PM – bemötande synpunkter och remissyttranden ansökan nybyggnad av bullerskydd, Alingsås Dnr 2016-0732

Bygglöv/Dp Bullerskyddsskärm för Västra stambanan

Yttrande från VA-avdelningen

Bilaga 1: till bemötande grannfastigheten Centrum 1:31

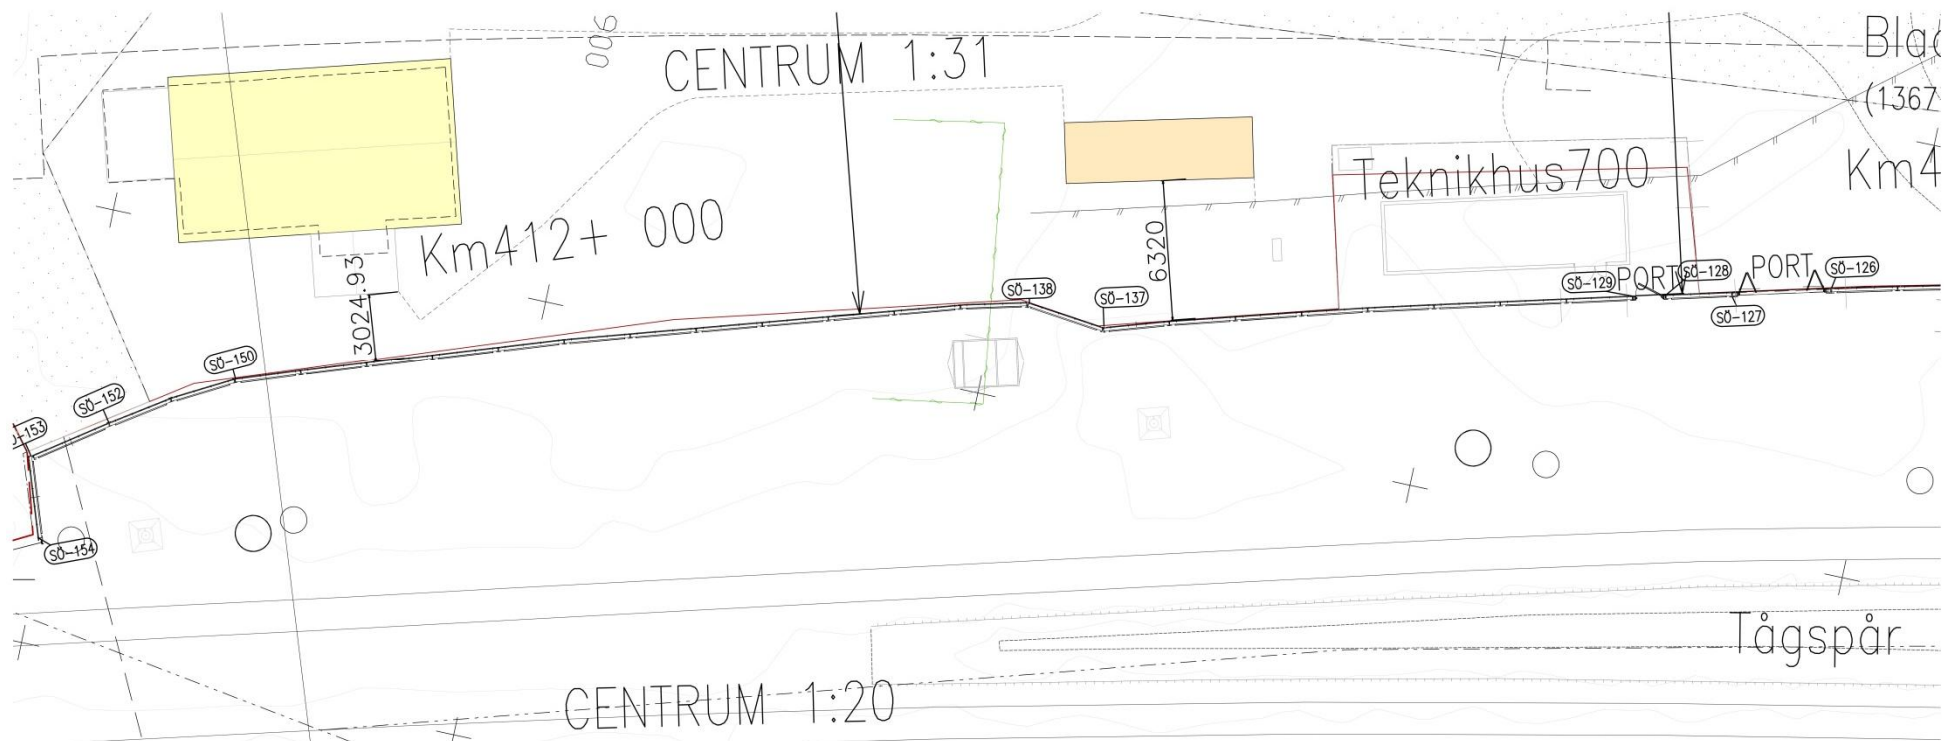
Bullerskärmens placering och höjd följer detaljplanen.
Exakta mått till bullerskärm se Bilaga 1- Exakta mått till bullerskyddsskärm-CENTRUM 1:31

Exakta mått i nuläget till bullerskyddsskärm vid CENTRUM 1:31
